Mercedes-Benz

Actros / Axor / ...

U dvoukotoučové spojky došlo k dalšímu vývoji a její provedení bylo přizpůsobeno změněným technickým požadavkům. Dosavadní provedení náboj/pouzdro (obr. 1) bylo nahrazeno konstrukcí se spojovacím plechem (obr. 2).

Obr. 1: Dosavadní provedení (příklad)

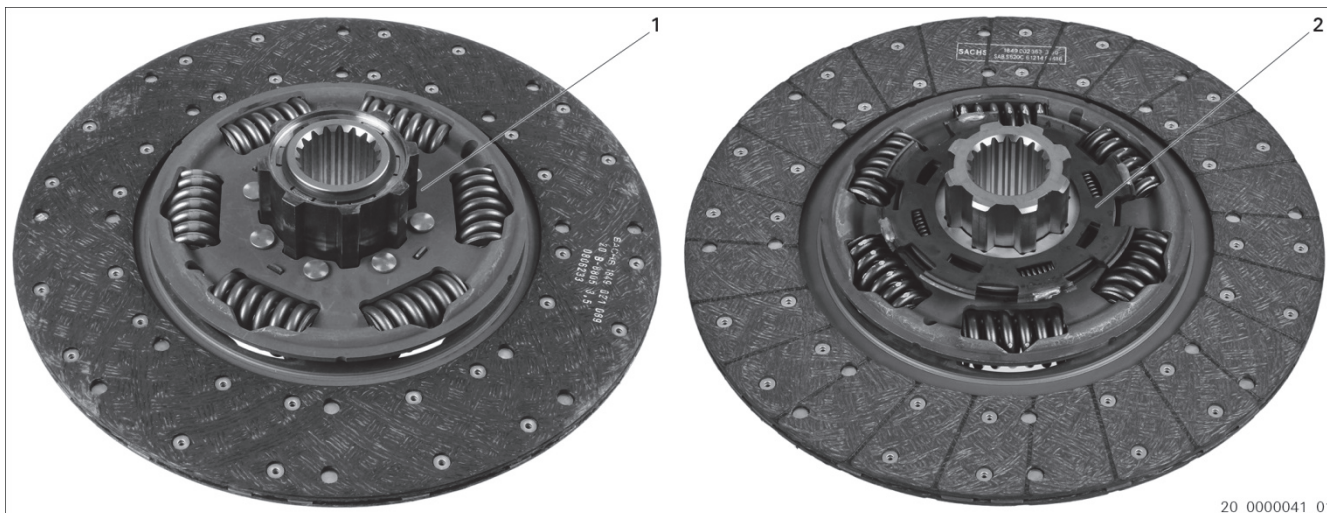
Montážní díly různého provedení nesmějí být namontovány společně!

Vyměnitelnost dílů
3400 121 501 → 3400 700 649
3400 700 355 → 3400 700 648
3488 000 102 → 3488 000 400 + 1878 007 185
